Reactienota Herinrichting Welgelegen Den Hommel

Reactienota Concept Voorlopig Ontwerp

Herinrichting Welgelegen - Den Hommel

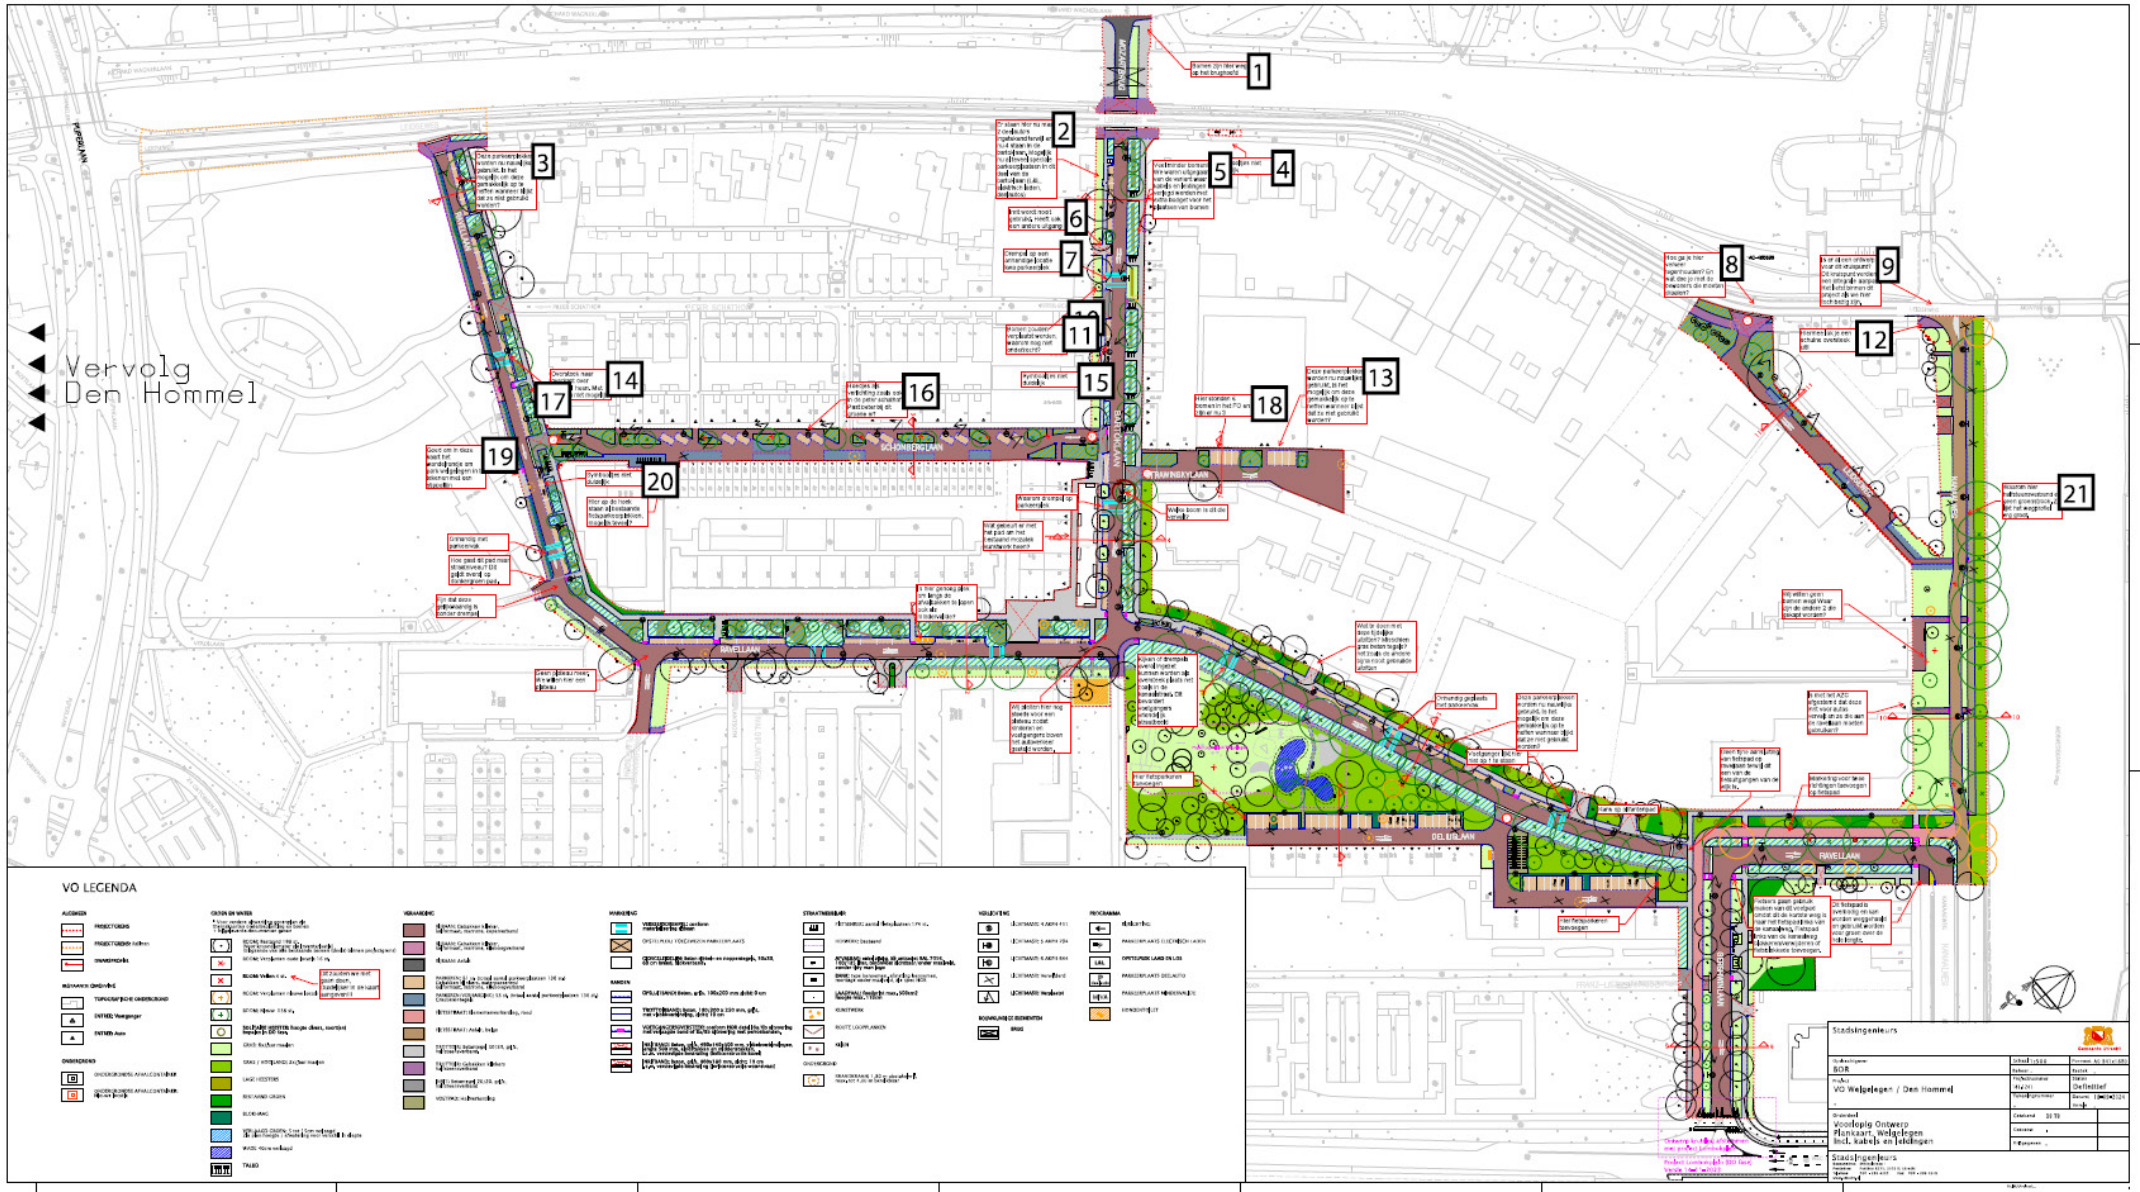
| Nummer | Straat | Vraag | Antwoord | Aanpassing VO |
|--------|----------------------|--|---|---------------------|
| 32.19 | Bartoklaan | 3.1.1 Waarom worden de bomen in de Bartóklaan niet doorgetrokken zoals in het IPVE? Nu zijn er twee vakken zonder bomen. | Ter hoogte van nr. 8-10 en 42-44 wordt dit veroorzaakt door ligging kabels en leidingen. Vanwege de diepteligging van het kabels en leidingen tracé wordt dit nader onderzocht. Indien mogelijk dan wordt dit in het Definitief Ontwerp verwerkt. | Nee, mogelijk in DO |
| 32.20 | Bartoklaan | 3.1.2 Waarom worden de bomen bij de kopse kant van het Peter Schathof (Bartóklaan) niet netjes in pas geplaatst met de nieuwe elzen in de Bartóklaan? Hierdoor zou de afstand tussen alle bomen gelijk zijn en het "bomenritme" terugkomen. Er moet een onderzoek komen of het mogelijk is om leidingen te verplaatsen, zodat deze bomen op de juiste plek kunnen worden verplaatst. | Dit wordt veroorzaakt door aanwezige kabels en leidingen. Daarnaast dient 3 m uit het riool gebleven te worden met de bomen. Er zou hooguit een kleine verplaatsing mogelijk zijn. Gekozen is daarom om de bestaande bomen niet te verplaatsen. | Nee |
